リコール情報

令和4年7月28日届出 令和4年7月29日作業開始 リコール届出番号 外-3454

改善箇所説明図

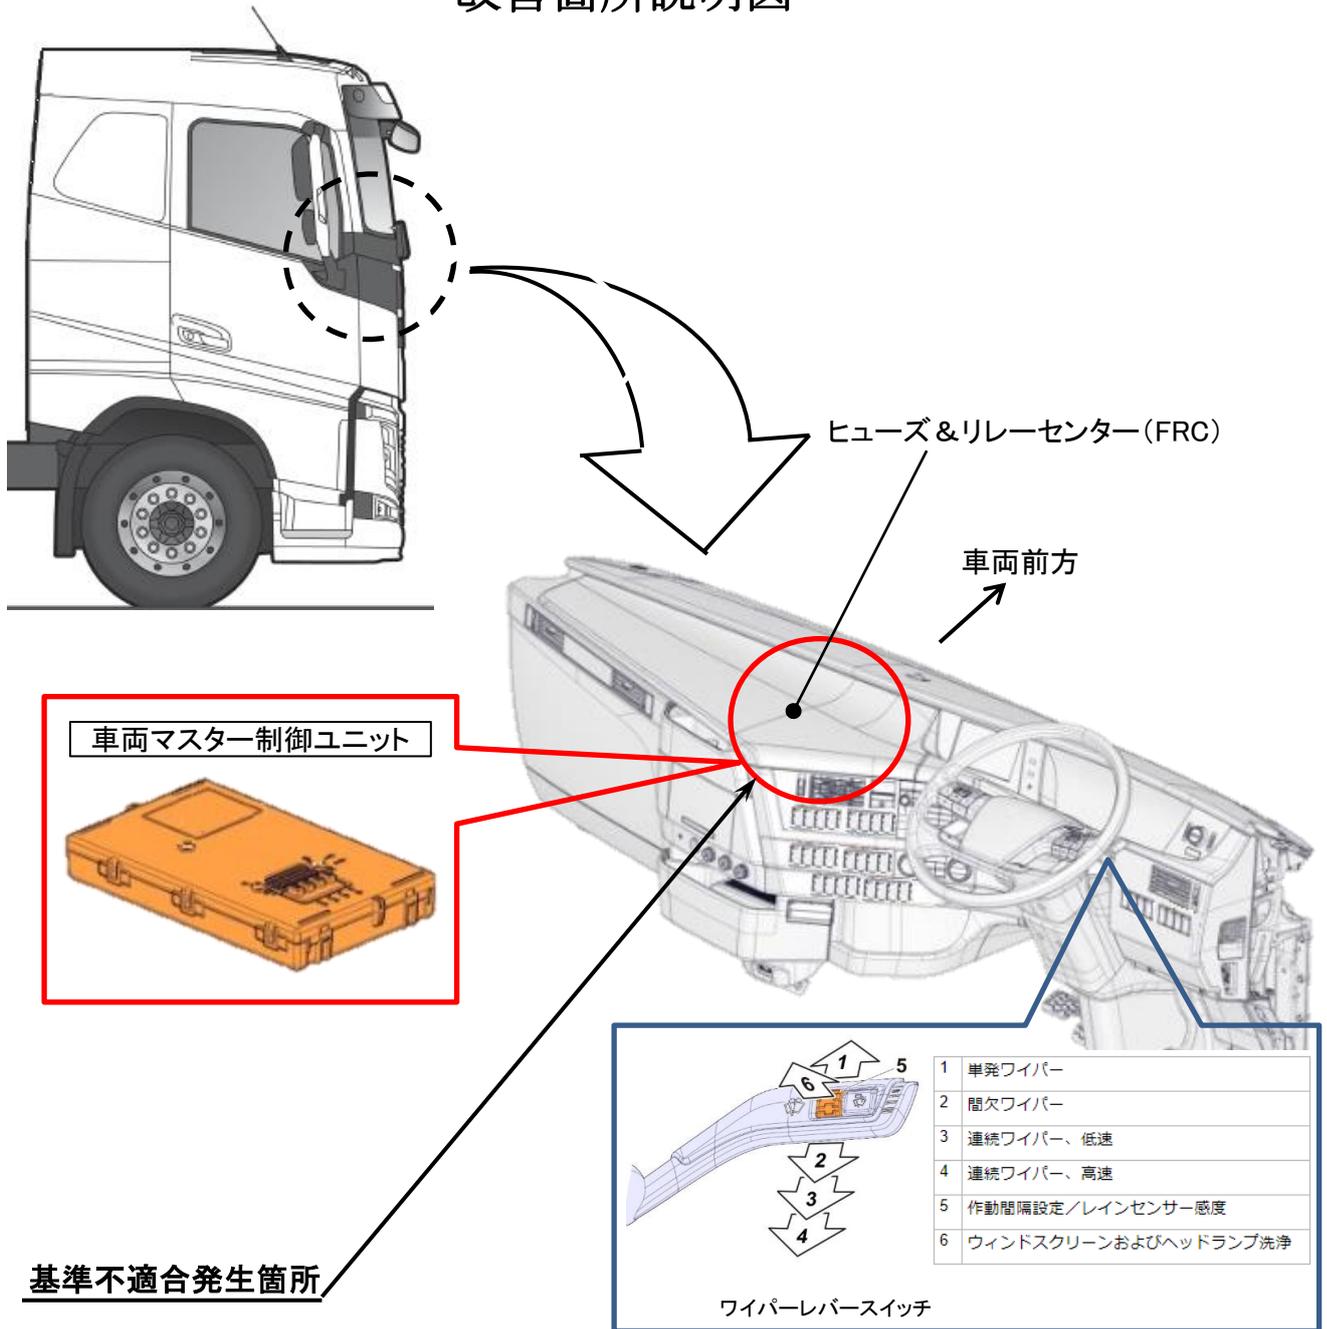
基準不適合発生箇所

窓ふき器において、ワイパーの作動を制御する車両マスター制御ユニットのプログラムが不適切なため、ワイパーが自動または間欠モードで作動中に定位置で停止した時に、ワイパーが自動もしくは手動で再起動すると、ワイパーリレーの接点部でアーク放電が発生し短絡することがある。そのため、ワイパーの電源回路に過電流が流れてヒューズが溶断し、ワイパーが不作動となり必要な視野を確保できなくなるおそれがある。

改善措置の内容

全車両、車両マスター制御ユニットのプログラムを対策プログラムに書き換える。

注： は、措置する部品を示す。

識別: 作業完了車には、フロントハッチ内車両諸元プレート 右上端に青色ペイントを塗布する。
